Cressier, 26-01-2023

## Nota informativa de seguridad / FSCA 001-23

Nombre del producto	UDI-DI	N.º de catálogo	Software Version	Número de serie
IH-1000	07611969205516 03610522063680	001000 001000RECOND	<b>04.08.11</b>	Todos

**Figura 1\_Ejemplo de mala distribución de la prueba autocombinada**

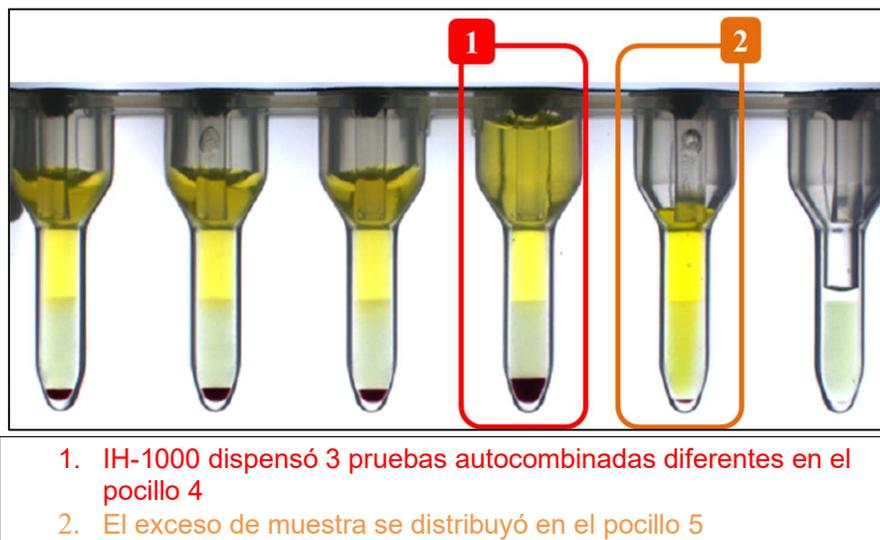
Cuando se cumplan estas condiciones, las pruebas separadas (solicitadas por IH-Com) serán tratadas como pruebas autocombinadas (ejecución de PR80D / PR80E / PR80F / PR80H / PY80D) por IH-1000 y las muestras del mismo paciente y de diferentes donantes podrían dispensarse incorrectamente en el mismo pocillo en lugar de en pocillos separados (véase el ejemplo de la Figura 1).

Una vez procesadas las pruebas, IH-Com muestra el mismo pocillo para todos los resultados de las pruebas cruzadas.

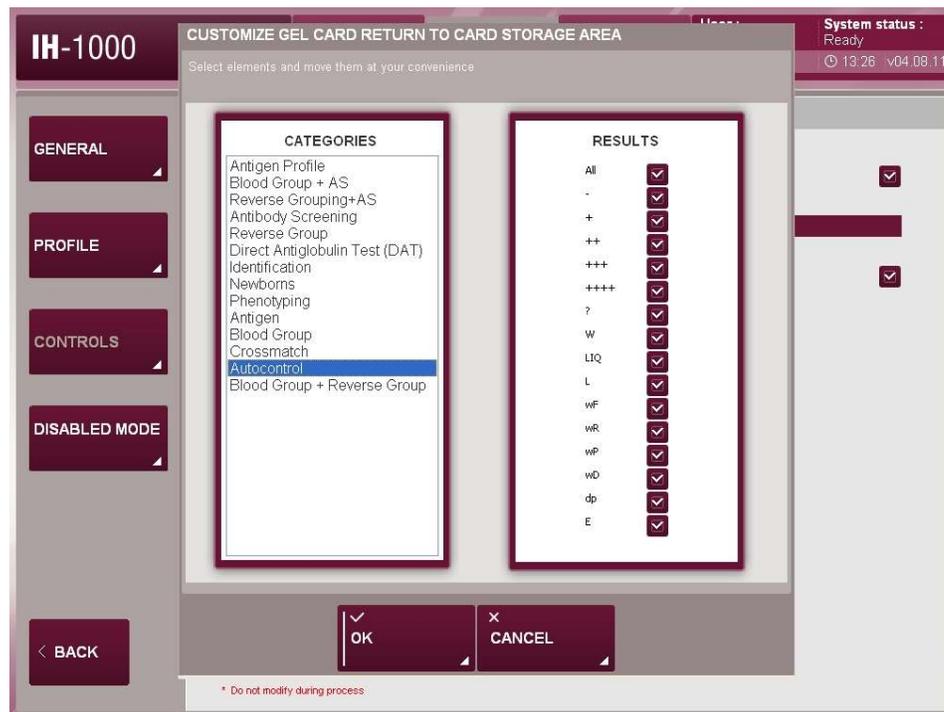
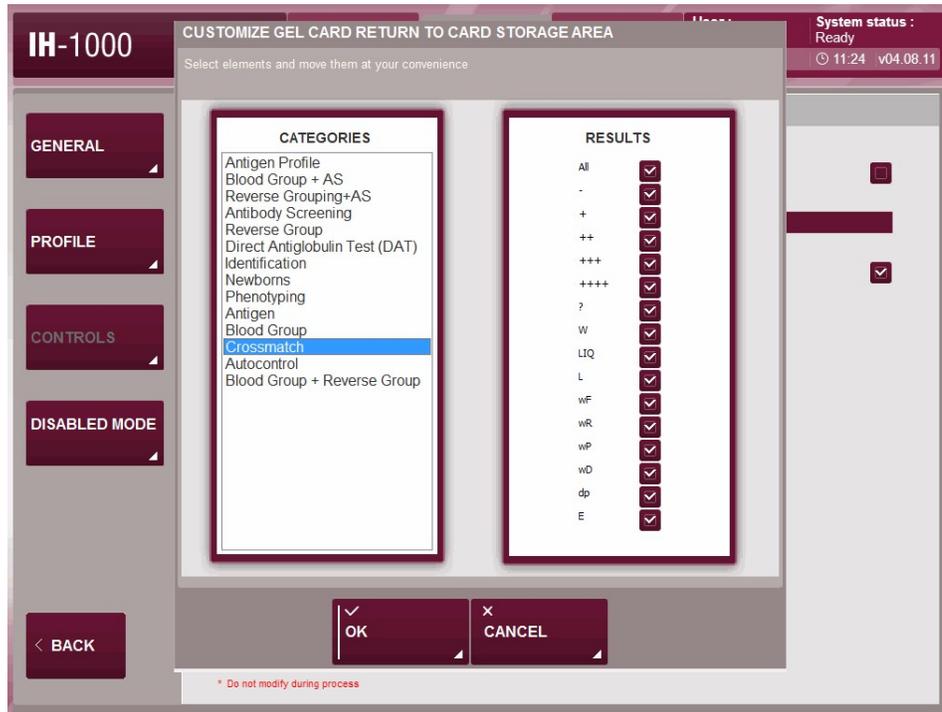
- 1) Acceder al menú de opciones de IH-1000 y, en la pestaña "Control", activar la función "devolución de tarjetas de gel al cajón para una segunda lectura" seleccionando la opción "Personalizado" (Consultar el Manual del usuario de IH-1000, apartados 8.4 y 6.1.4 c)

Hacer clic en "PERSONALIZADO" y, en el menú emergente, seleccionar "Todos" para las categorías de prueba "Autocontrol" y "Coincidencia cruzada".

Esto evitará la ejecución inadecuada de una prueba autocombinada. Las tarjetas de gel se pondrán de nuevo en las posiciones 4, 5, 9, 10, 13, 14,15, 18, 19, 20 del cajón. Asegúrese de que estas posiciones están disponibles y con las bandejas de tarjetas vacías. Para garantizar una correcta identificación de las bandejas vacías, utilizar las bandejas blancas (REF 009888) para las tarjetas devueltas al cajón.
